INFORME DE CONTROL ESPECÍFICO N° 042-2023-2-5331-SCE

SERVICIO DE CONTROL ESPECÍFICO A HECHOS CON PRESUNTA IRREGULARIDAD
GERENCIA SUB REGIONAL BAGUA

EJECUCIÓN, SUPERVISIÓN Y PUESTA EN FUNCIONAMIENTO DE LA OBRA: "AMPLIACIÓN DE LA OFERTA EDUCATIVA EN LA I.E. TORIBIO RODRÍGUEZ DE MENDOZA - PROVINCIA DE BAGUA - AMAZONAS - SNIP N° 168550 III ETAPA"

Imagen n.° 22
Vista de filtración en la parte superior del filtro de cuarzo n.° 02 del sistema de la Obra

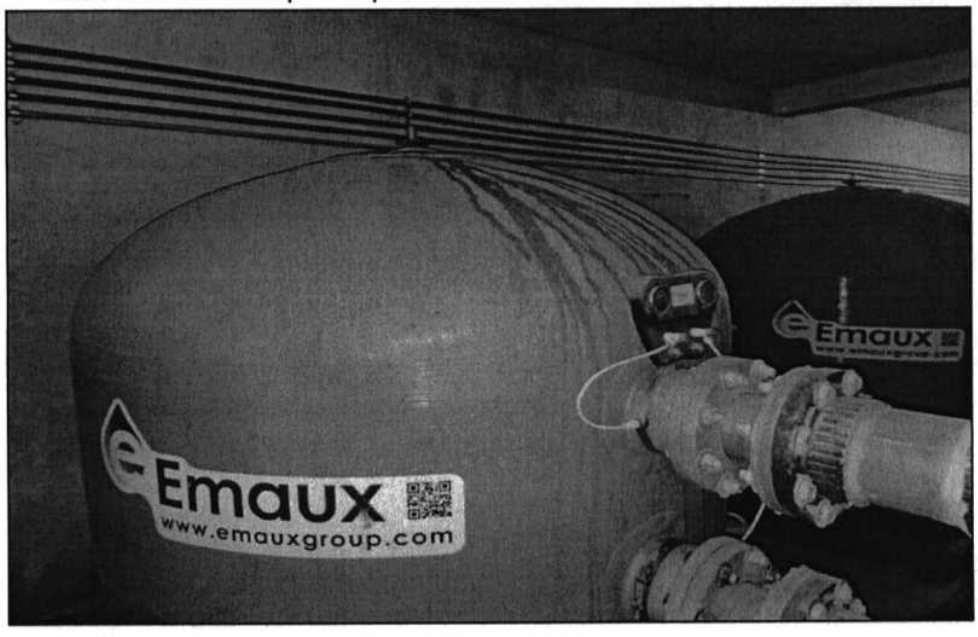
Se evidenció pérdida de agua en la parte superior de 2 filtros de cuarzo (n.os 02 y 03).
